**Bijlage 2b Gebundelde zienswijze
Onderdeel uitmakend van het raadsvoorstel
Vaststellen bestemmingsplan 'Fluvium Zuid-A'**

*Gebundelde zienswijze behorende bij het raadsvoorstel tot vaststelling van het bestemmingsplan
'Fluvium Zuid A' (zaaknummer 666326)*

Onderwerp: zienswijze ontwerp bestemmingsplan Fluvium Zuid A.

Datum	3 februari 2022
Onze referentie	D20210366
Uw referentie	Fluvium Zuid A
Inzake	Stichting Westervoortsedijk / Advies bestemmingsplan Fluvium Zuid A
Doorkiesnummer	[REDACTED]
E-mail	[REDACTED]

Figuur 1: uitsnede stedenbouwkundig plan en beeldkwaliteitsplan

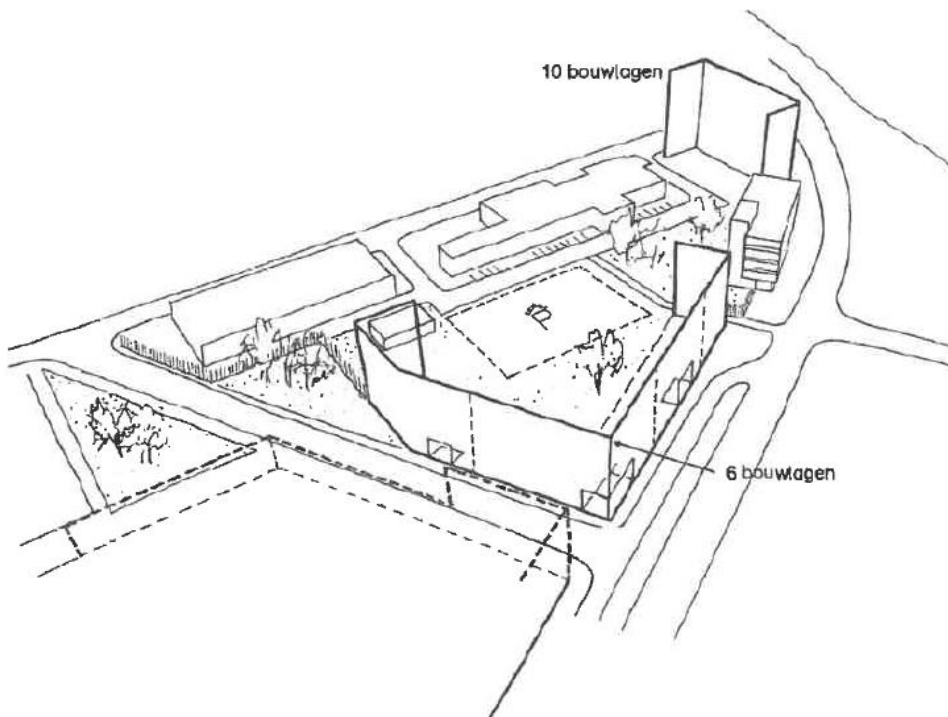
Het is in de ogen van de stichting evident dat de stedenbouwkundige structuur die de gemeente hier voorstaat bestaat uit gesloten gevelwanden langs de nieuwe straat en de Westervoortsedijk met een besloten binnentuin met parkeeroplossing. In het thans ter inzage gelegde ontwerpbestemmingsplan lijkt van die gedachte niets overgebleven.

De stichting is van mening dat de gemeente zich als betrouwbare overheid dient te conformeren aan eerder vastgestelde stedenbouwkundige en beeldkwaliteitskaders. Deze kaders hebben voor alle ontwikkelingen in de omgeving als strikte leidraad gegolden en kunnen niet ineens voor een op zichzelf staand initiatief volledig worden losgelaten.

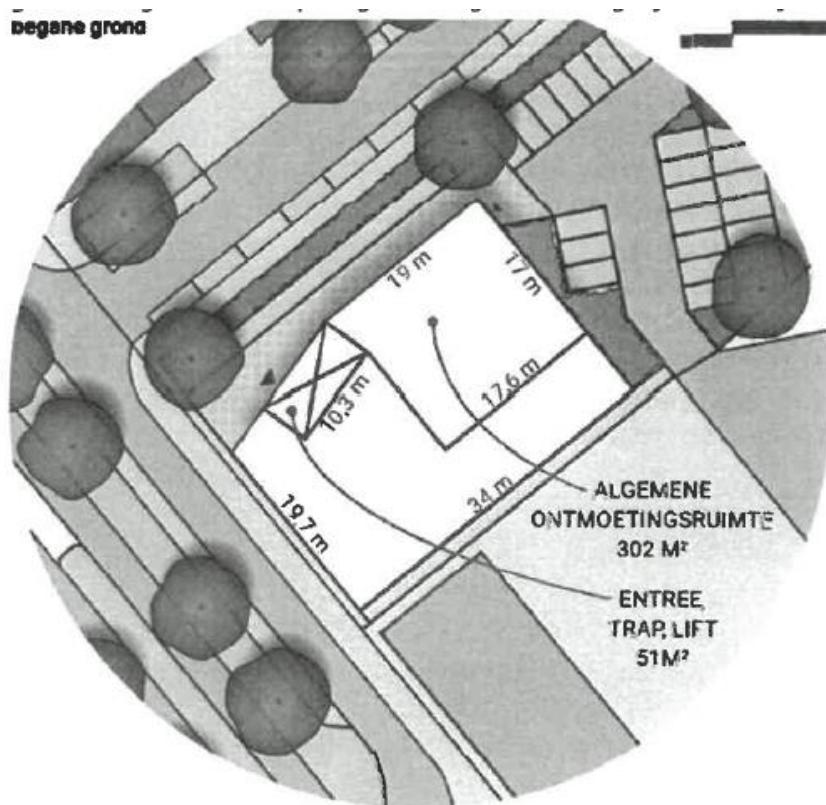
Het voorgaande maakt duidelijk dat in de praktijk omwonenden/belanghebbenden zich straks met zeer grote regelmaat geconfronteerd zullen zien met verkeerscongestie en 'parkeeroverloop'.

De parkeeroverloop is slechts ten aanzien van speciale dagen erkend. Daarover staat in de plantoelichting het volgende vermeldt:

Kennelijk wordt verondersteld dat alleen op speciale dagen sprake zal zijn van 'parkeeroverloop'. Zoals uit het voorgaande al volgt, deelt de stichting die visie dus niet en

meent zij dat nader deskundigenonderzoek (en vervolgens een naderafweging) hieromtrent nodig is. Verder kan niet zo maar worden gesteld dat er ruimte is voor 33 auto's, dat 23 minder is dan 33 en dat er daarom geen probleem ontstaat. Het veronderstelt namelijk beschikbaarheid van die parkeerplekken en dat is nu reeds niet het geval. Een parkeerdrukmeting kan dus niet worden gemist. Vervolgens zal na het uitvoeren van die meting, ook de parkeerdruk vanwege het gebruik van de nieuw te bouwen woningen in Fluvium moeten worden betrokken. De stichting ziet deze onderbouwing graag tegemoet en wordt vervolgens graag in de gelegenheid gesteld om hierop te reageren voordat het plan verder in procedure gaat.

9.3 Uitgangspunten rapport externe veiligheid Econsultancy

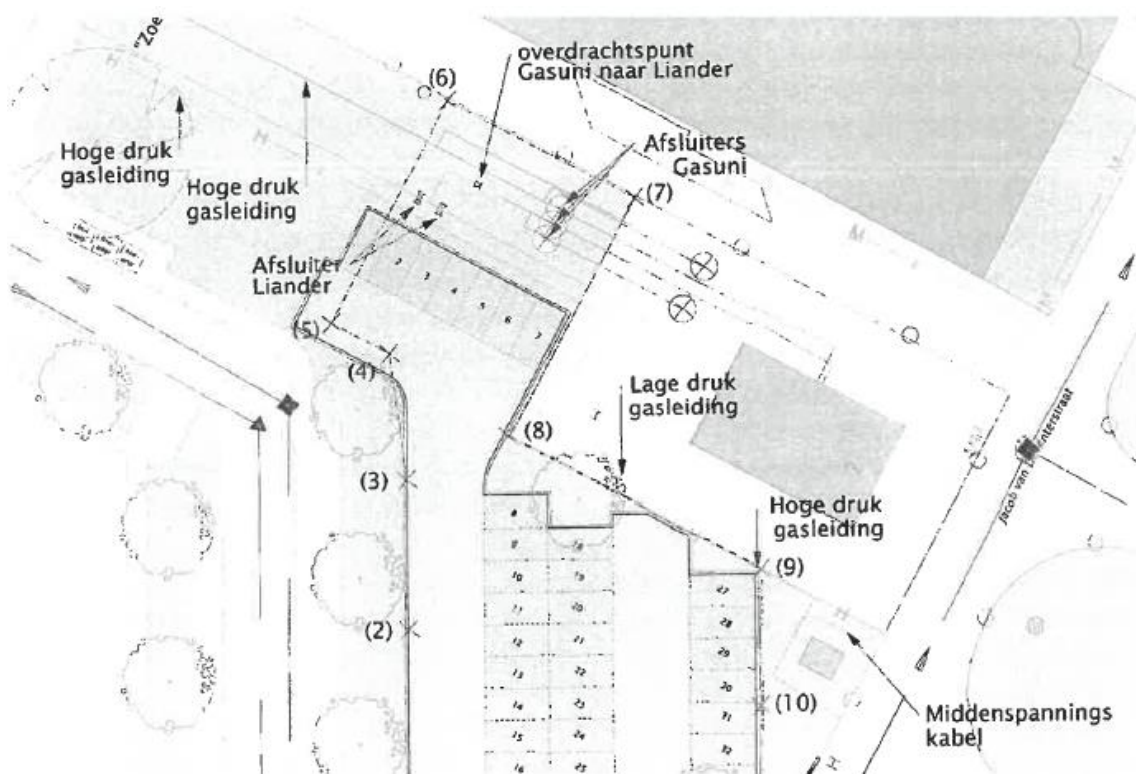
Het onderzoek externe veiligheid van Econsultancy dat als bijlage 4 bij de plantoelichting is gevoegd is behalve hetgeen hiervoor is aangevoerd over het gastontvangstation ook voor het overige niet op juiste uitgangspunten gebaseerd.

Zo is bij het beschouwen van het groepsrisico ten onrechte niet uitgegaan van een worst-case scenario van 500 bezoekers die incidenteel zijn toegestaan. Er is zelfs niet uitgegaan van hetgeen regulier in de planregels is toegestaan (maximaal 350 personen tegelijk binnen de

bestemming 'Maatschappelijk'. Uitgegaan wordt van maximaal 250 personen tegelijk door de weeks. Dat zijn dus gelet op het bepaalde in planregel 4.3 zo'n 100 personen te weinig.

Daarnaast is ten onrechte gasleiding 2 met nummer N-559-23 niet beschouwd. Deze gasleiding ligt op een zodanige afstand van het plangebied dat in ieder geval een deel daarvan (het parkeerterrein) binnen inventarisatieafstand valt. Ook het groepsrisico van deze leiding diende dus te worden beschouwd. De hogedruk gasleidingen lijken qua ligging sowieso niet goed beschouwd, omdat deze blijken een inrichtingstekening van de gemeente op een veel kortere afstand van het plangebied zijn gelegen.

Tot slot is het onderzoek ten onrechte gebaseerd op de BAG en daarmee voor deze specifieke situatie op onjuiste gegevens. Binnen het invloedsgebied van het groepsrisico wordt thans grootschalige woningbouw gerealiseerd. In totaal gaat het om een kleine 190 nieuwe woningen. Deze woningen zijn momenteel in aanbouw en daar wonen thans nog geen mensen, dus de BAG geeft geen juist beeld. Ten tijde van de beoogde realisatie van het binnen het plangebied voorziene moskeegebouw zullen er veel meer mensen wonen in dit gebied en zal het aantal aanwezigen en daarmee groepsrisico veel groter zijn. De kans is aanzienlijk dat de oriënterende waarde terdege wordt overschreden ten gevolge van de toevoeging van de moskee.
